Bilag 15 Ny supplerende høring

Vedr.: Tillæg 1 til Lokalplan Nuuks Plads Metrostationsplads

FORESLÅEDE ÆNDRINGER SOM ER I SUPPLERENDE HØRING 2022

Vedr. § 2 Område

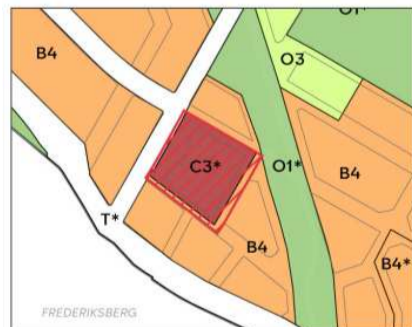
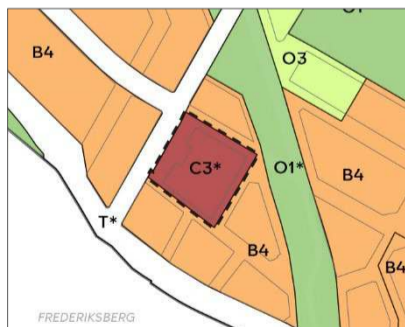
Forvaltningen er blevet opmærksom på, at der er en uoverensstemmelse med afgrænsningen af lokalplanområdet og kommuneplanens rammeområde, hvorfor afgrænsningen af lokalplanområdet justeres, så det svarer til rammeområdet.

Det betyder, at en del af vejarealet i Hiort Lorezens Gade og i Florsgade udtages fra lokalplanområdet. Det har ikke nogen indholdsmæssige konsekvenser.

- Lokalplantegninger:
Lokalplantegning 1 - Område
-Området justeres. Konsekvensrettes på alle øvrige lokalplantegninger.
- Redegørelsen:
-Konsekvensrettes på illustrationer, bl.a. vignet om betinget aftale om tilkøb af areal, s. 6; vignet om bevaringsværdige bygninger, s. 14; skyggediagrammer, s. 16-17; vignet om bydelscenter, s. 17; vignet om lokalplaner i kvarteret, s. 19.

- Redegørelsen
-Konsekvensrettes bl.a. justeres tekst i afsnittet 'Bilparkering' samt vignet s. 7 (vist nedenfor) samt afsnit om kommuneplantillægget tilføjes. Dertil mindre konsekvensrettelser.

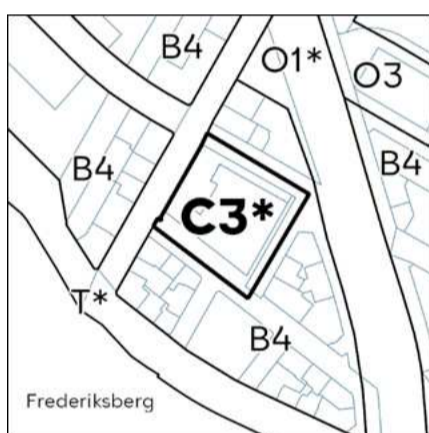
I lokalplanen kræves der anlagt én handicap-parkeringsplads inde på den private ejendom med overkørsel fra Florsgade, jf. tegning 3. Der nedlægges 12 parkeringspladser på offentlig vej i Florsgade og Hiort Lorenzens Gade for at muliggøre **vejbetjening-i form af en overkørsel** nye overkørsler til parkeringskælder og adgang for varelevering og til skraldebil for erhvervsaffald.

- § 5, stk. 1. Bilparkering
"Parkeringen fastsættes til 1 **handicap**-parkeringsplads, der skal etableres på terræn med overkørsel fra Florsgade, jf. tegning 3.

§ 5, stk. 2 Cykelparkering

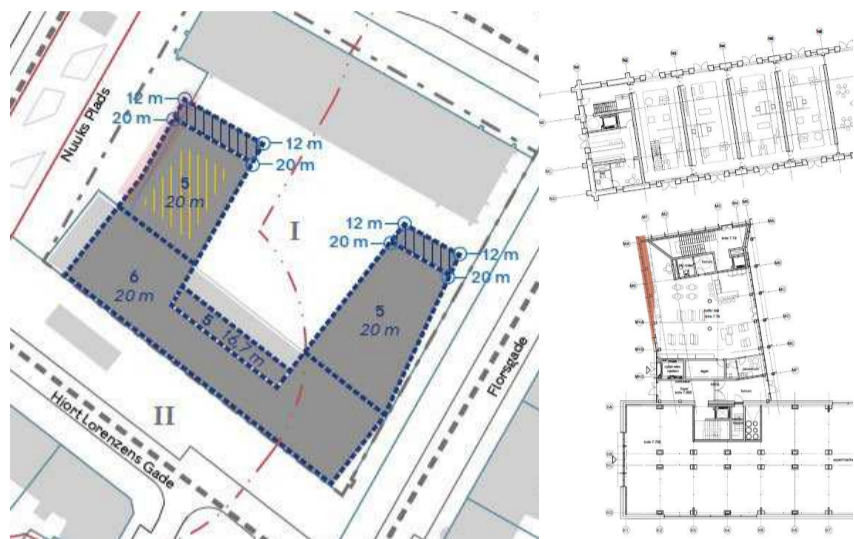
I det offentliggjorte forslag var muliggjort 20 % cykelparkering på terræn og 80 % cykelparkering i konstruktion.

Ved behandlingen af den endelige vedtagelse af lokalplantillægget i BR den 4. november 2021 foreslog forvaltningen, at en del af cyklerne i konstruktion skulle placeres i stueetagen med adgang fra Hiort Lorentzens Gade tæt ved indgang til supermarked i kælder i Koppels magasinbygning. Det er dog ikke længere muligt, da bygherre ønsker at anvende stueetagen til supermarked fremfor placeringen i kælderen.

Den oprindelige formulering med 20 % på terræn og 80 % i konstruktion foreslås derfor uændret, idet det dog foreslås, at bestemmelsen sprogligt præciseres.

- § 5, stk. 2. Cykelparkering
"....80 % af cykelparkering skal etableres i konstruktion/overdækket. 20 % på terræn"

Udvidelse af byggefelt vist på lokalplantegning (med rød markering) og udsnit med rød markering.

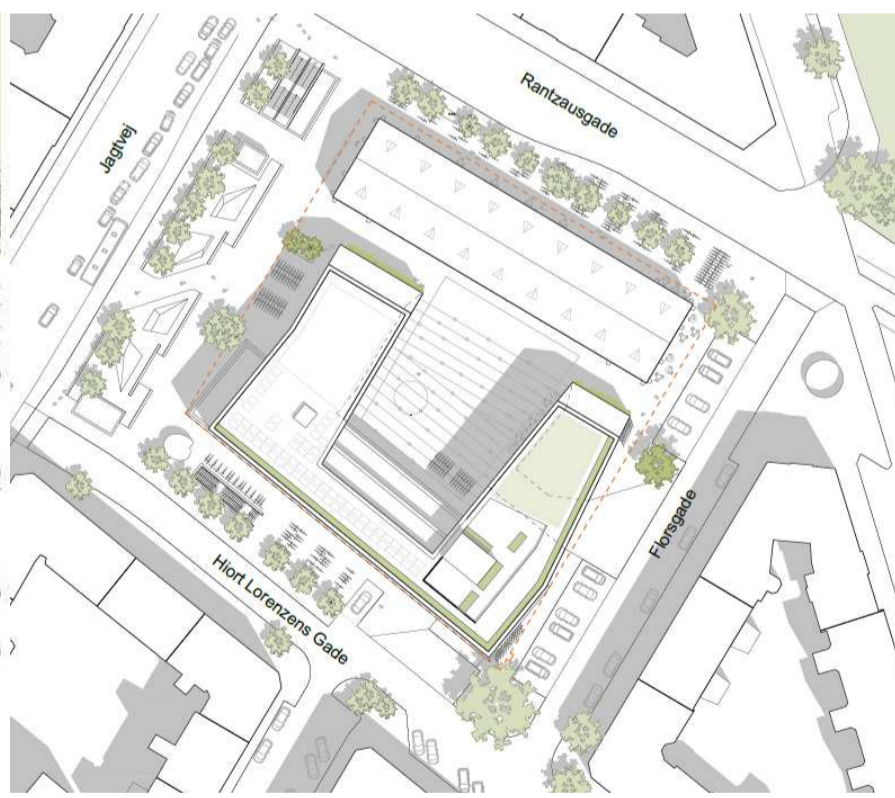
Bygherre ønsker en forøgelse af byggefeltet på 85 cm mod metrostationspladsen mhp. at kunne udnytte den fulde byggeret. Projektet har tabt areal, idet 2. etage i Koppels magasinbygning er delvist udgået for at frembringe et dobbelthøjt rum til supermarkedet.

Forvaltningen foreslår, at byggefeltet justeres, så byggeretten kan udnyttes. Forvaltningen vurderer, at den forøgede bredde på 85 cm ikke har nogen væsentlig betydning for oplevelsen af bebyggelsens omfang.

- Lokalplantegninger:
Lokalplantegninger 5b - Omfang
-Byggefeltet justeres. Konsekvensrettes på alle øvrige lokalplantegninger.
- Redegørelsen:
-Situationsplan udskiftes
-Snit (se nedenfor) samt visualisering fra Jagtvej justeres (se før/efter under § 7 Bebyggelsens ydre fremtræden).

FACADE MOD HIORT LORENZENS GADE
FØR - MED VINDUER PLACERET ASYMMETRISK

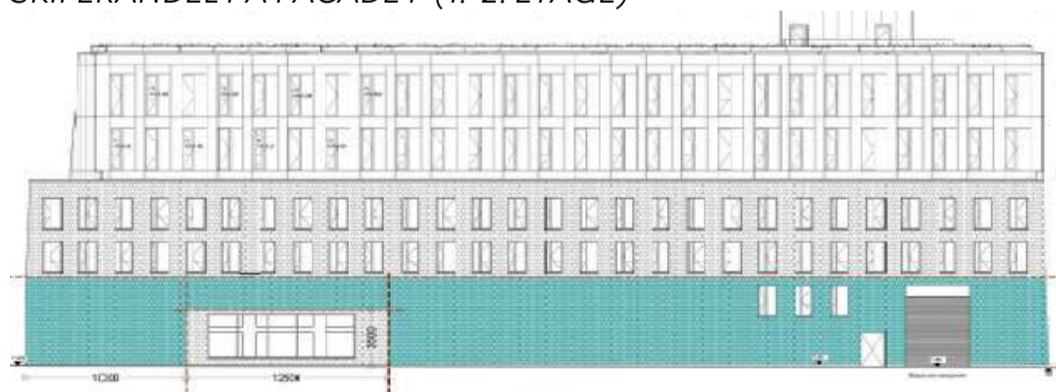
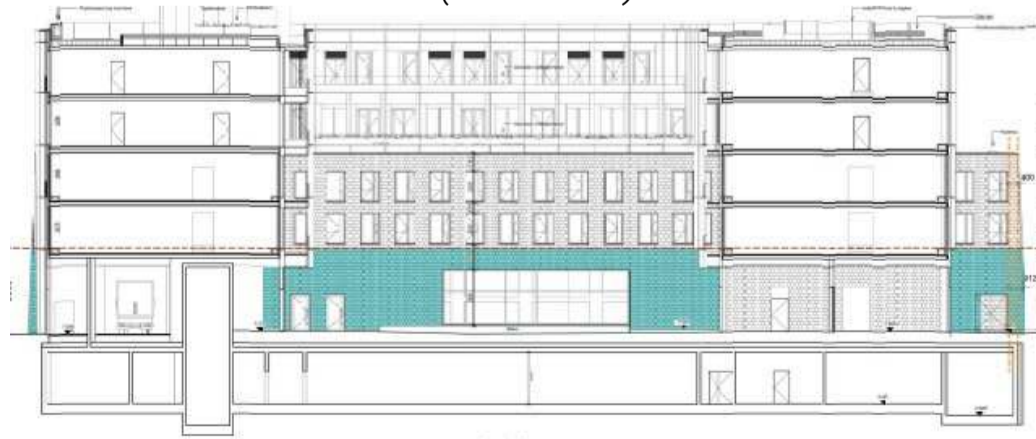
Bygherre ønsker at placere supermarked i stueetagen af Koppels magasinbygning i 1. (stueetage) og 2 etage i stedet for kontorer. Supermarked var tidligere placeret i kælderen. Derfor ønskes en række ændringer af facadebestemmelserne for at muliggøre dette. Bygherre har også en række ønsker til justering af facaderne, så de fremstår mere rolige og mere i overensstemmelse med bevaringsværdierne.

- At der muliggøres et større vinduesfelt mod Hiort Lorentzens Gade, så facader fremstår mere åbne mod byen, fremfor mindre vinduer og et porthul til cykelparkering. Facader vil fremstå med mere skifer og i overensstemmelse med bevaringsværdierne.
- At øvrige vinduer til boligerne (primært 3- og 4. etage) ikke opsættes asymmetrisk, men over hinanden, så facaderne fremstår mere rolige.
- At muligheden for at etablere facaden som 'åben klink' og i moduler frafaldes, da facaderne ønskes som en sammenhængende facade og dermed mere i overensstemmelse med bevaringsværdierne.

f) Eksisterende facadebeklædning i naturskiferplader skal ved reovering genopsættes på klink enten som en sammenhængende facadebeklædning eller som beklædning, der kan opsættes i moduler. Langs facade e og g skal moduler være på min 1,7 m i bredden og langs facade f og h på min 2,1 m i bredden. Højden på moduler skal min. svare til etagehøjden. Lodrette spor af profiler skal enten være placeret ensartet over hinanden eller ensartet forskudt. **Facaderne f og h skal fremstå med en stor grad af skiferbeklædning i 1. etage (stueetage) og 2. etage og med følgende grad af skifer (graden måles hver facade for sig og fra terræn til en højde på 5,5 m) i facaden. For facade f skal min. 70% af facaden være i skifer. For facade h skal min. 60% af facaden være i skifer.**

j) Vinduer kan være maks. én etage i højden. I bredden kan langs facade e laves ét hul til vinduer og døre i stueetagen på maks. ~~fire modulfag~~ og maks. 8 m. Langs facade f **og g** kan huller til vinduer, døre og franske altaner være maks. 1,16 m i bredden. **I facaden for 1. etage (stueetage) og 2. etage kan laves ét hul til ét stort vindue, der maks. kan være 12,5 m i bredden og 3,5 m i højden over terræn, og som skal være placeret min. 10 m fra hjørne.** Langs facade g ~~kan huller til vinduer, døre og franske altaner være maks. 0,9 m i bredden.~~ kan der kun laves huller til vinduer i 3. og 4. etage. Langs facade h kan huller til vinduer, døre og franske altaner være maks. 1,26 m i bredden. I facaden for 1. etage (stueetage) og 2. etage kan mod byrum laves ét hul til ét stort vindue, der maks. kan være 13,5 m i bredden. Indgangspartier, **døre til elevatorer og flugtveje** i stueetagen kan markeres med en øget bredde på ~~0,3~~ **0,6** m. Langs facade h kan der mod facadestykket mod metroforpladsen laves et større hul i stueetagen på maks. 4 m i bredden, der skal være trukket min. 1,6 m væk fra hjørnet.

k) Huller til vinduer og døre skal fremstå som individuelle murhuller og vinduer og døre skal være trukket tilbage fra facaden. **Huller til vinduer og døre skal være placeret min. 0,6 m fra markerede hjørner.** Vinduer og døre langs facade f, g og h skal **have samme bredde hver facade for sig og** placeres **over hinanden** asymmetrisk og forskudt, så der ikke skabes en taktfast, lodret, søjlevirkning. Der skal være min. ~~0,7 m~~ **0,9 m** mellem vinduer og døre i bredden langs facade e og g min. 0,9 m langs facade f og h **og min 0,4 m mellem vinduer og døre i bredden langs facade g.** Hvis der helt eller delvist hver facade for sig anvendes en opsætning af skifer med huller mellem pladerne, jf. pkt. f, skal arealet til vindues- og dørhuller tilsvarende reduceres. Der kan derudover i stueetagen langs facade f og h indsættes portlåger til varelevering og affald. **Døre og portlåger i 1 etage (stueetagen) skal min. være placeret 0,9 m fra markerede hjørner.** Portlåger skal udføres med lukket beklædning i metal eller

Skiltning

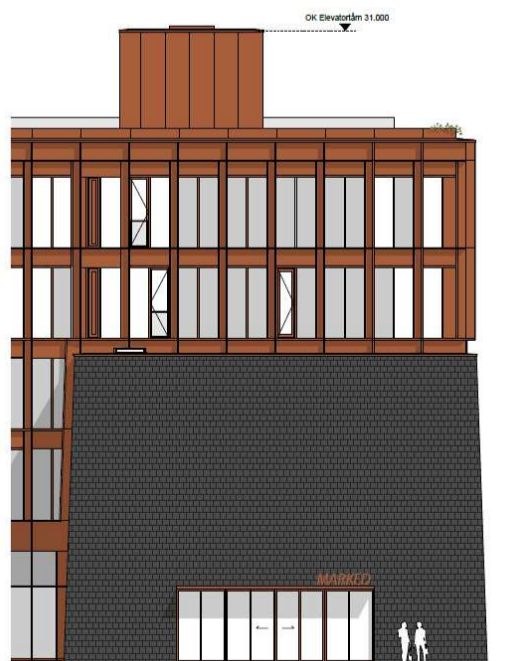
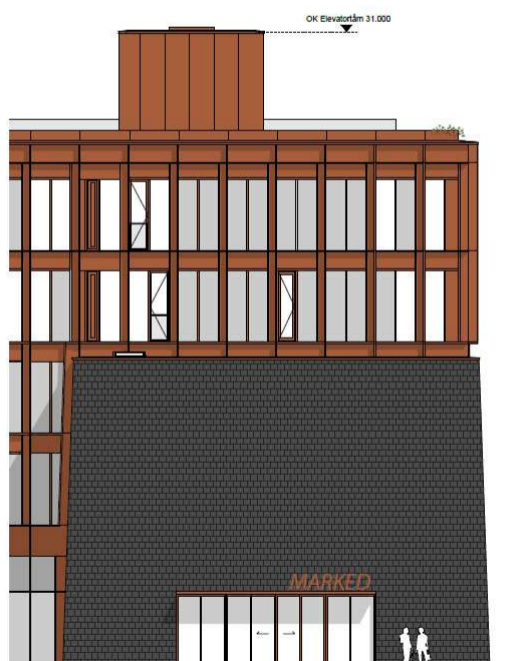
Bygherre ønsker, at det muliggøres, at højde på skilt til supermarked kan øges fra 40 cm til 60 cm, og at farven også kan være rødbrun.

Forvaltningen vurderer, at skiltet med fordel kan gøres større, så der skabes større synlighed for butikken, og at den rødbrune farve er i overensstemmelse med bygningens bevaringsværdier. Det præciseres, at skiltet maks. kan placeres 20 cm over indgangspartiet, så den massive skiferflade fremstår uden skiltning.

- § 7, stk. 1 l) Bevaringsværdig bebyggelse
'...Endvidere muliggøres, at der kan placeres et skilt langs facade e over indgangspartiet. Skiltet kan maks. være placeret 20 cm over indgangspartiet og, med en maks. have en højde på 40 60 cm i indgangspartiets længde og i farverne hvid og rødbrun, og jf. ovenfor fsv. udformning og efter Teknik- og Miljøudvalgets godkendelse.
